資料2	令和元年 12 月 24 日
日本原燃株式会社

六ヶ所再処理施設における  
新規制基準に対する適合性

安全冷却水系冷却塔の設置位置の変更

### 第322回審査会合（令和元年12月17日）におけるご指摘の内容

第1図 安全冷却水系の系統構成（変更前）

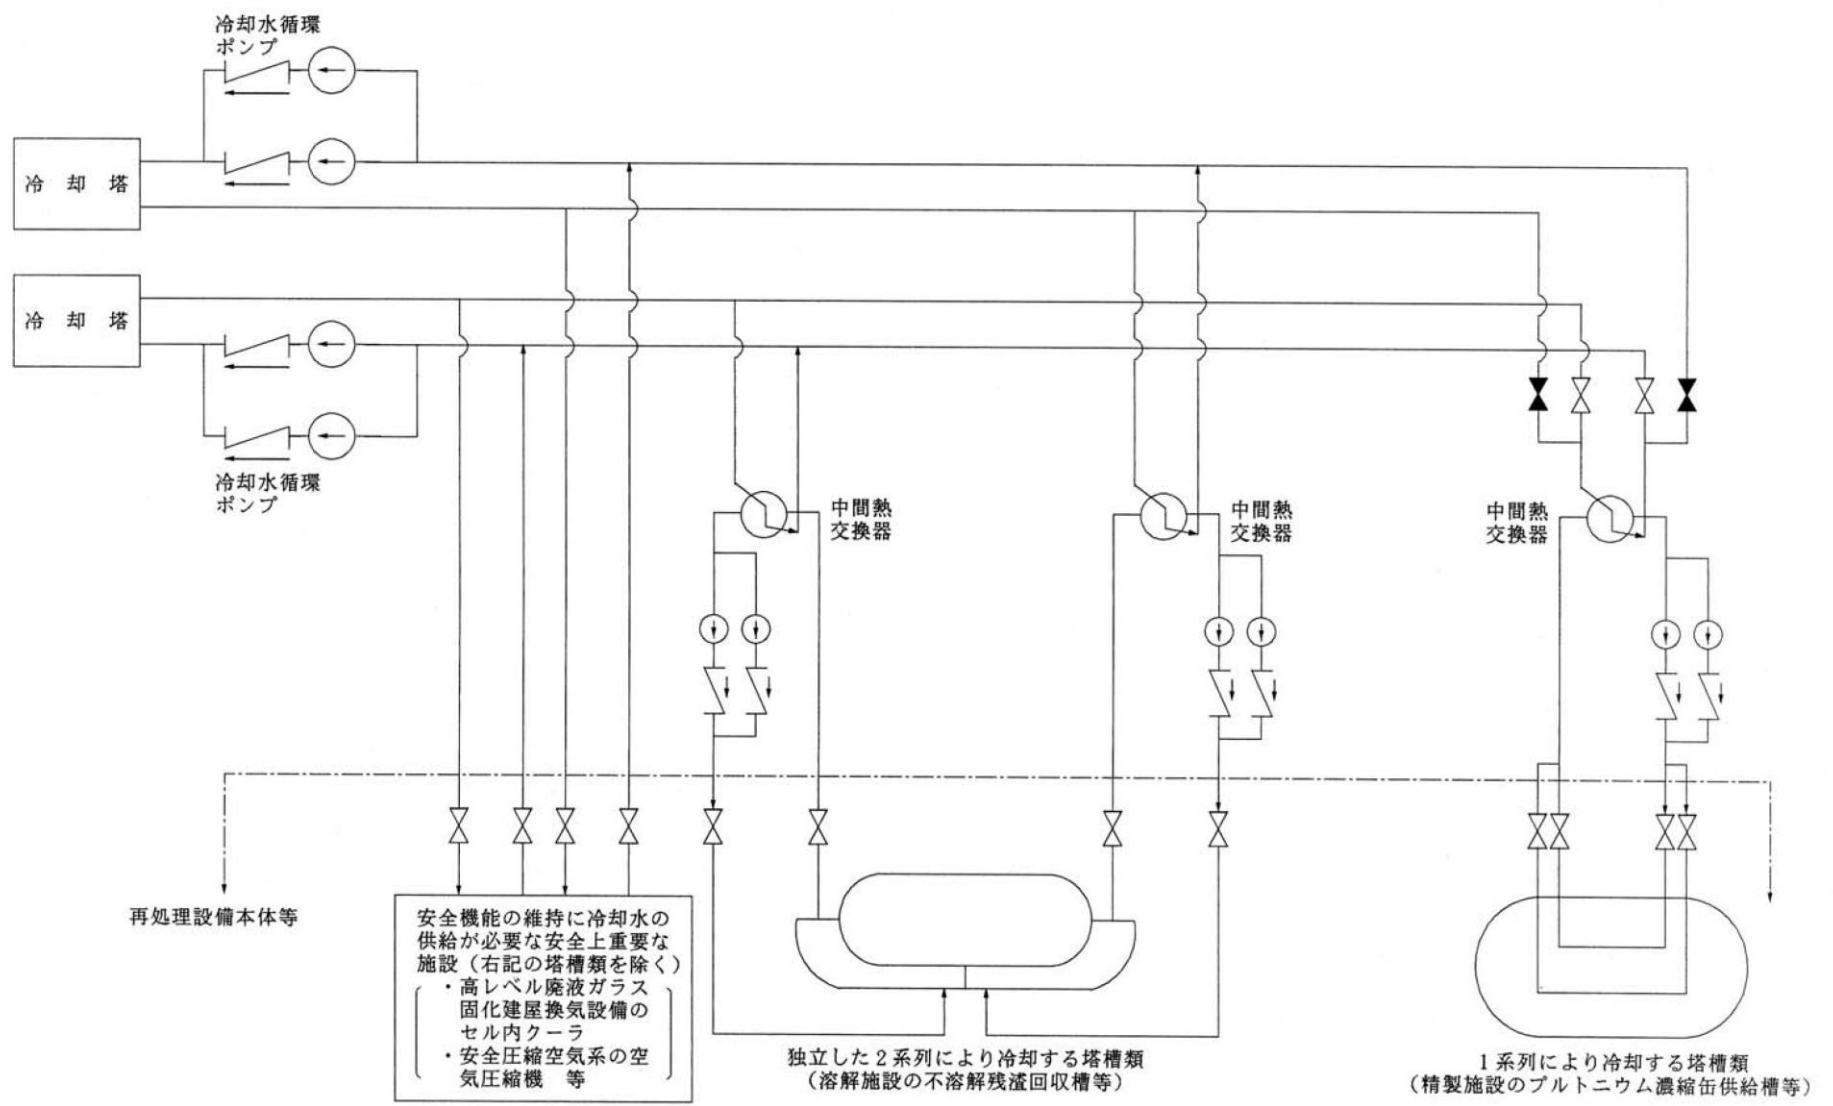
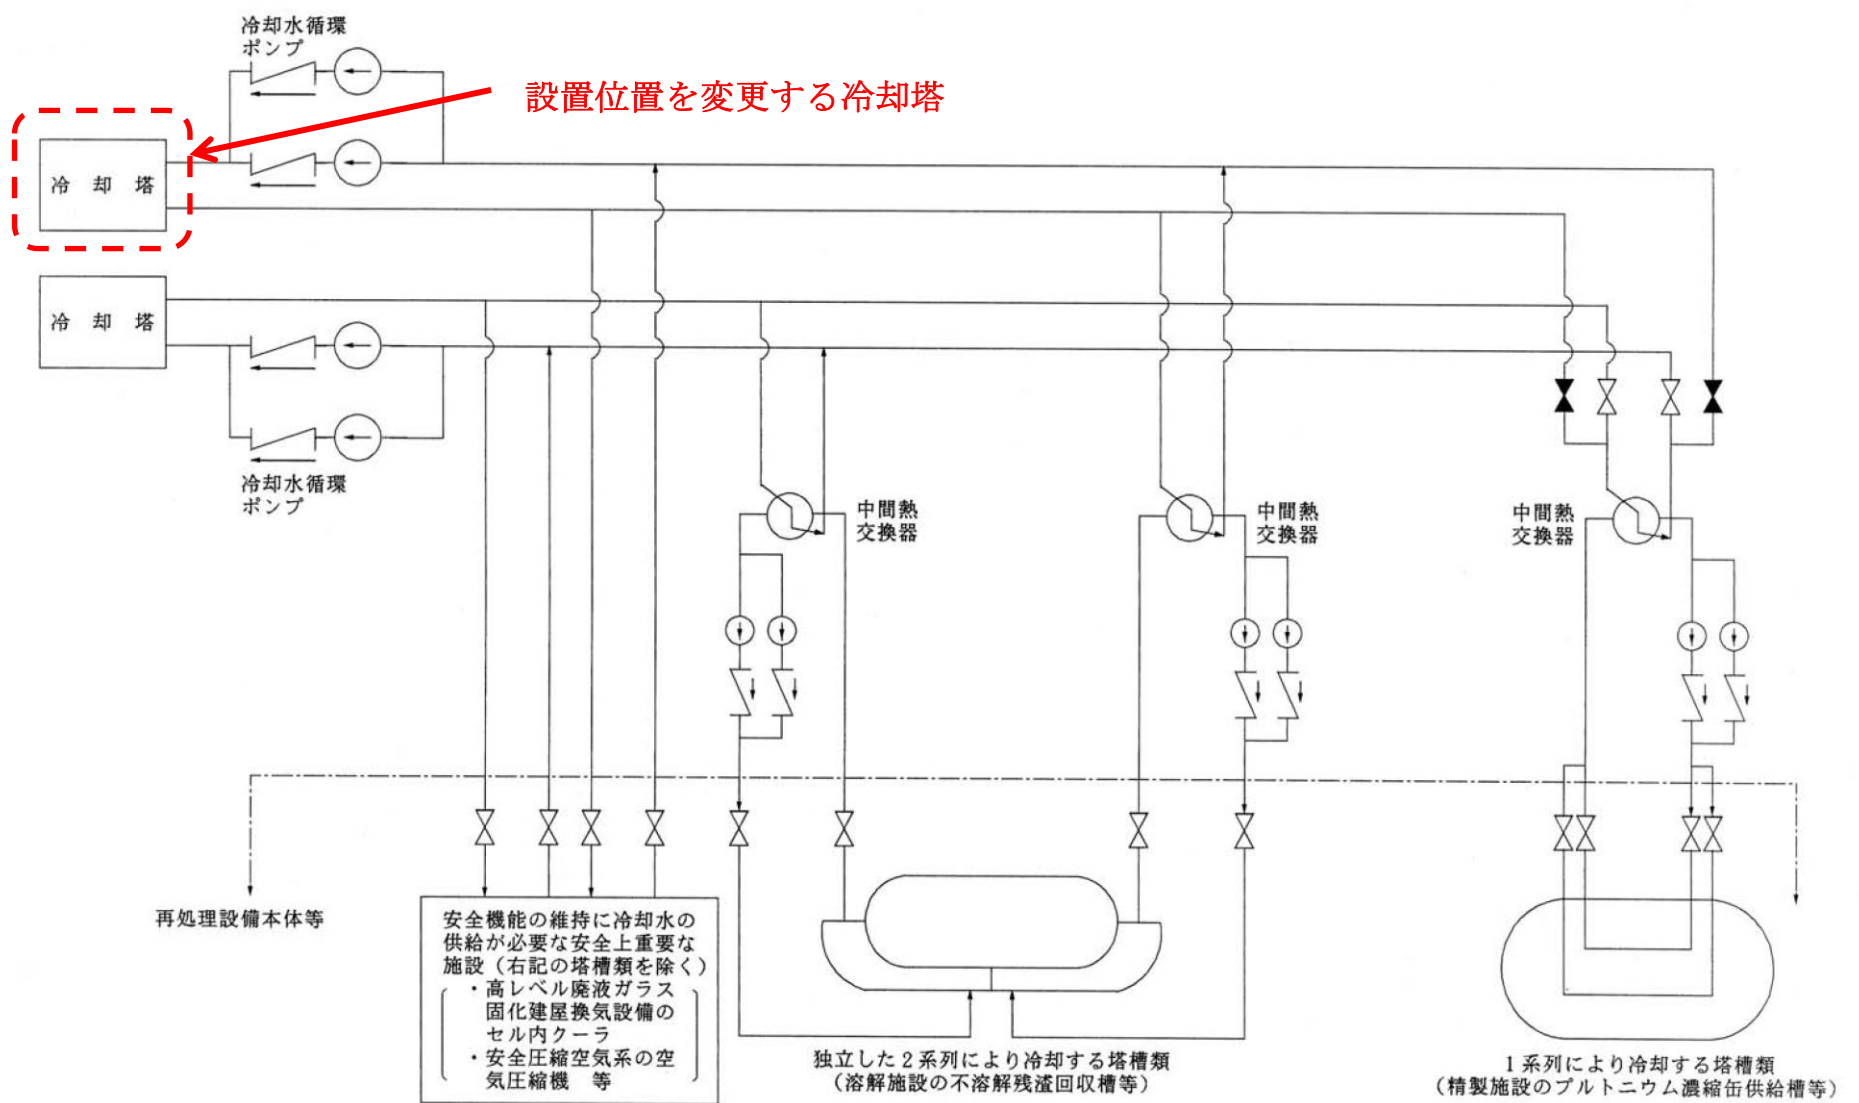
安全冷却水系の系統構成について

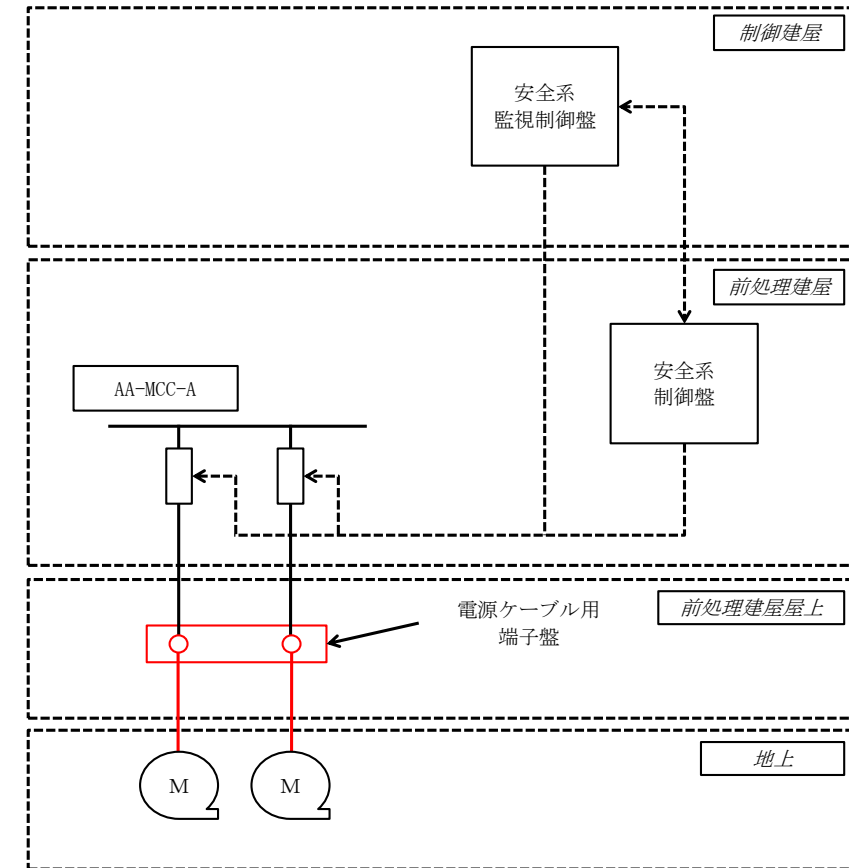
電気設備として変更となるのは、非常用モータコントロールセンターから冷却ファンへの電源ケーブルとなる。端子盤を追加し、端子盤から地上設置となった冷却ファンへのケーブルを追加する。

※ 赤色部分が変更箇所となる。  
 ・ 端子盤の追加  
 ・ 端子盤⇄冷却ファンへの電源ケーブルの新規布設  
 上記以外の電気設備・計測制御設備は変更はない。
